改善箇所説明図

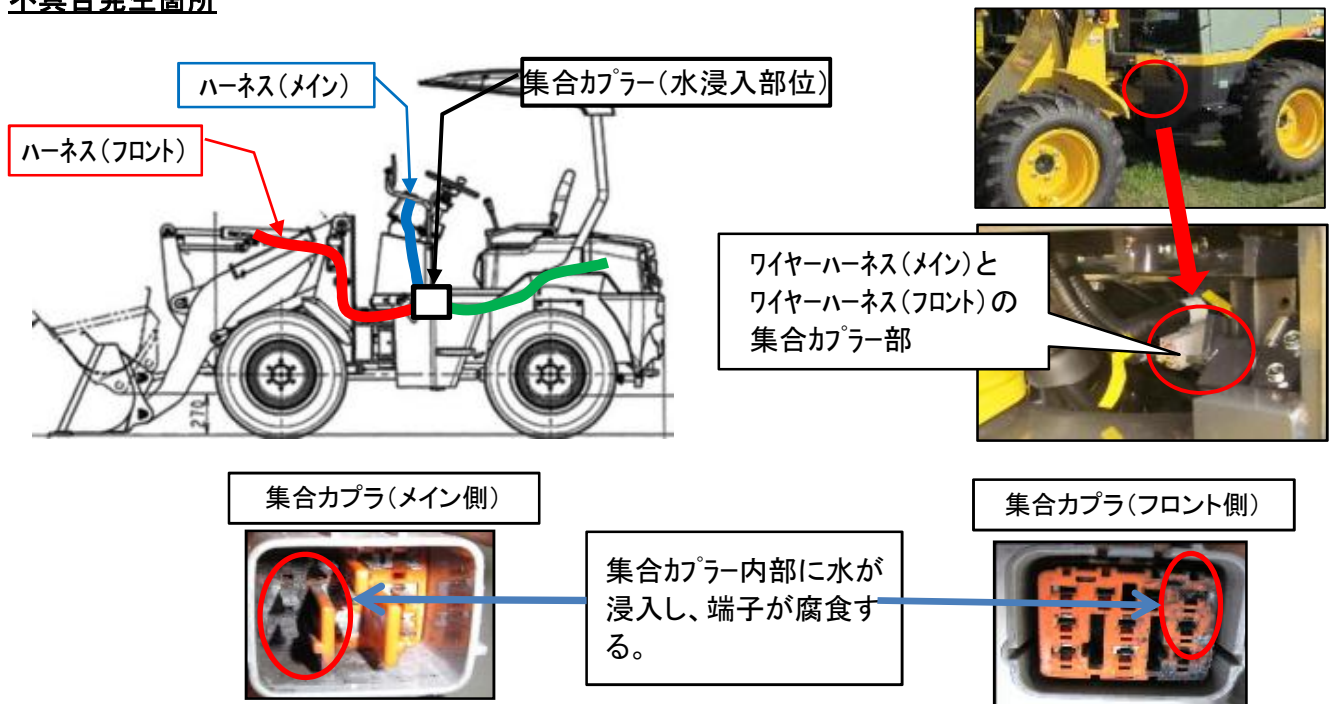
不具合の内容

ワイヤーハーネスにおいて、前照灯のハーネス接続部、方向指示器のハーネス接続部、警音器のハーネス接続部の防水性能が不足しているため、それぞれの接続部に水が浸入し、浸入した水がワイヤーハーネス内部を伝わり集合カプラー内部に浸入することがある。そのため、集合カプラー内部が腐食し通電できなくなり、最悪の場合、前照灯、方向指示器、警音器の作動不良やエンジンを始動できなくなるおそれがある。

ハーネスを対策品に交換する。

なお、ハーネス(メイン)については、届出番号「3255」の改善措置を変更し、ハーネス(フロント)と同様の対策品に交換する。

フロントフレーム左側支柱部にステッカーNo. 3397を貼り付ける。
